MESC TECHNICAL NEWS

No.M7700-86-9804

M37733/35/36 EH/MH 改訂及び一部仕様変更のお知らせ

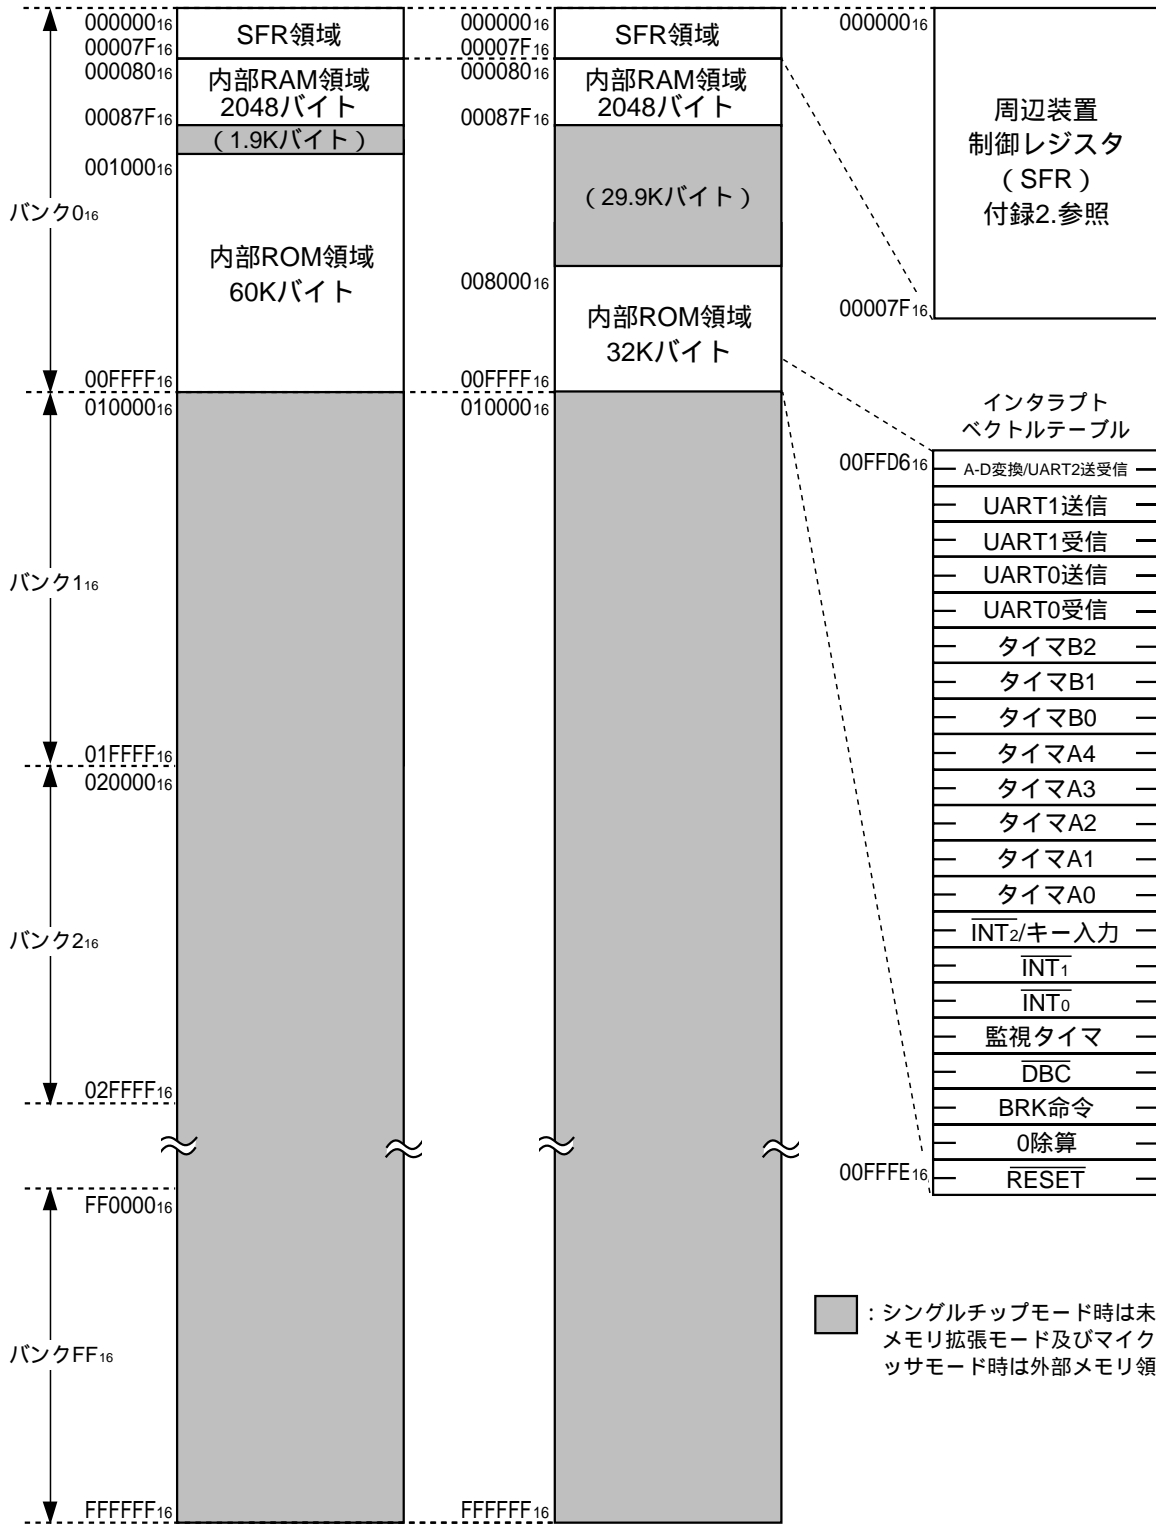
7733/35/36グループユーザズマニュアルの記述は、現行量産品のM37733MHBXXXFPを中心にしています。(5/7)(6/7)(7/7)に仕様変更に伴う7733/35/36グループユーザズマニュアル変更点を示します。

なお、マニュアルには、M4、M8に関する記述はありませんので、前記1、2、及び1998年データブックの各機種のパージを参照してください。

7733/35/36グループ ユーザーズマニュアル(印刷番号HU-066A)変更点 No.3

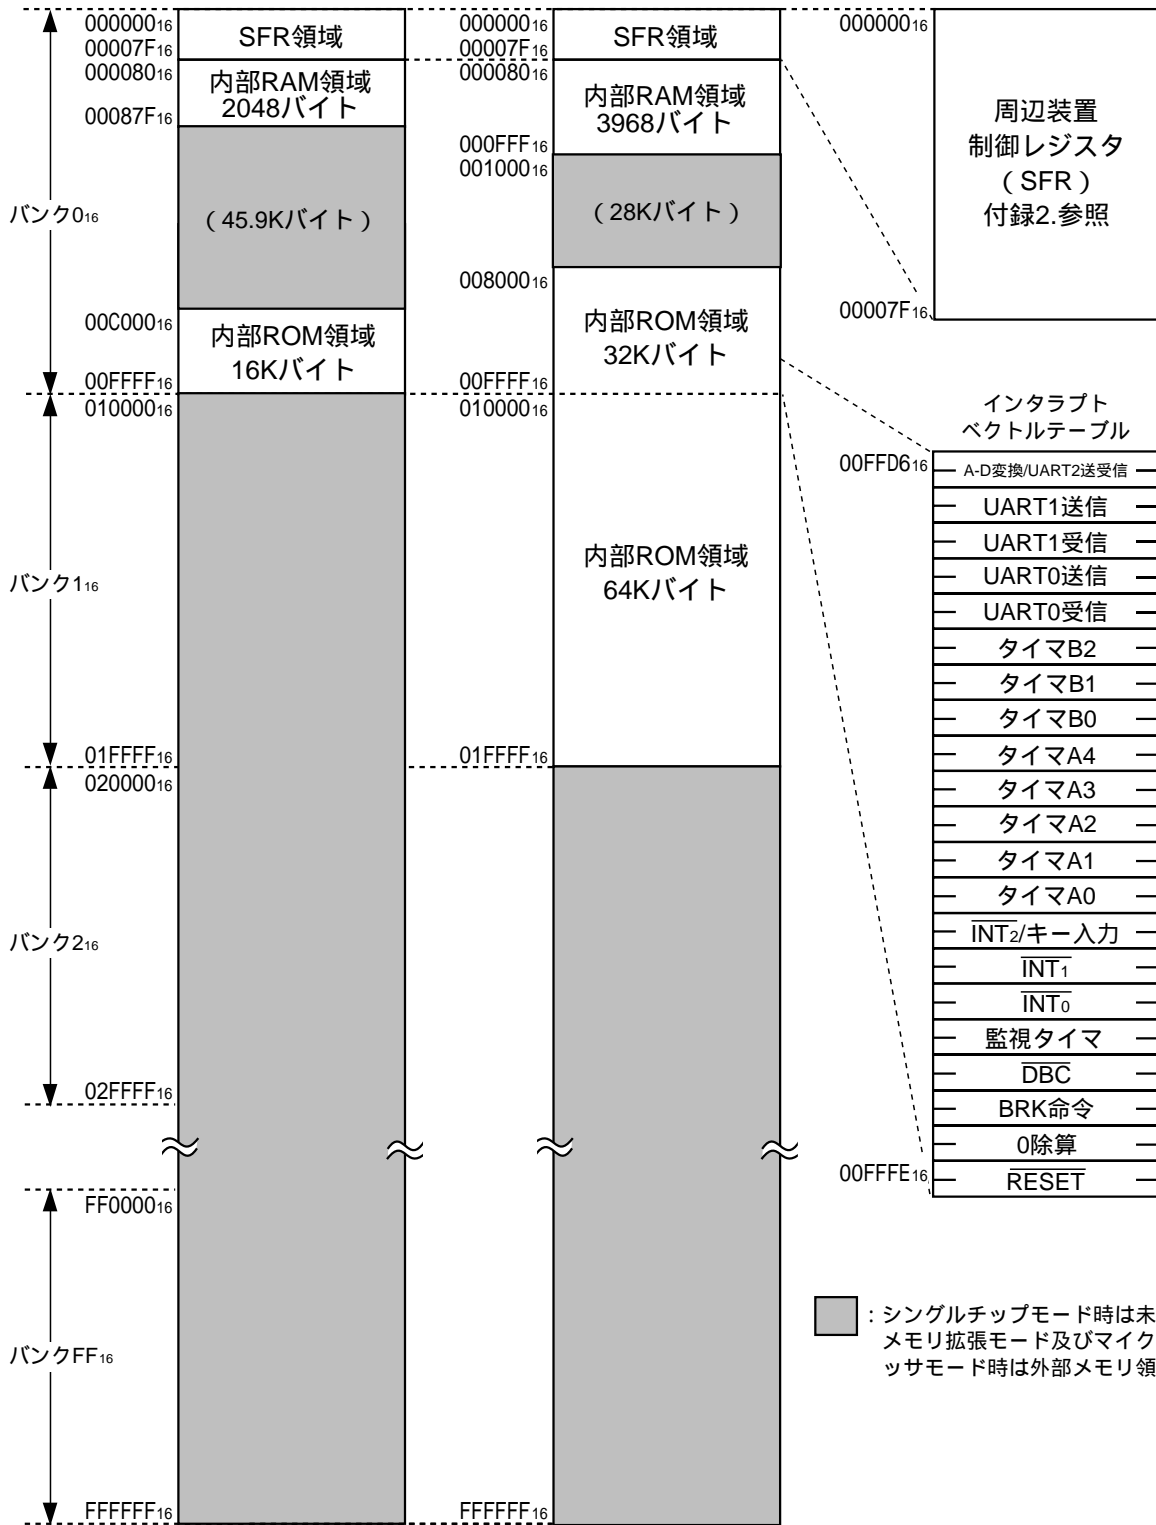
- ・メモリ配置選択ビット(b2, b1, b0)=(1, 0, 1)
- ・ROM容量 : 16Kバイト
- ・RAM容量 : 2048バイト
- ・メモリ配置選択ビット(b2, b1, b0)=(1, 1, 0)
- ・ROM容量 : 96Kバイト
- ・RAM容量 : 3.9Kバイト

マイクロプロセッサモード時は、内部ROM領域へのアクセスは禁止されます(「2.5 プロセッサモード」参照)。
7735グループ及び7736グループの外部バスモードBではバンク10₁₆~FF₁₆はアクセスできません。
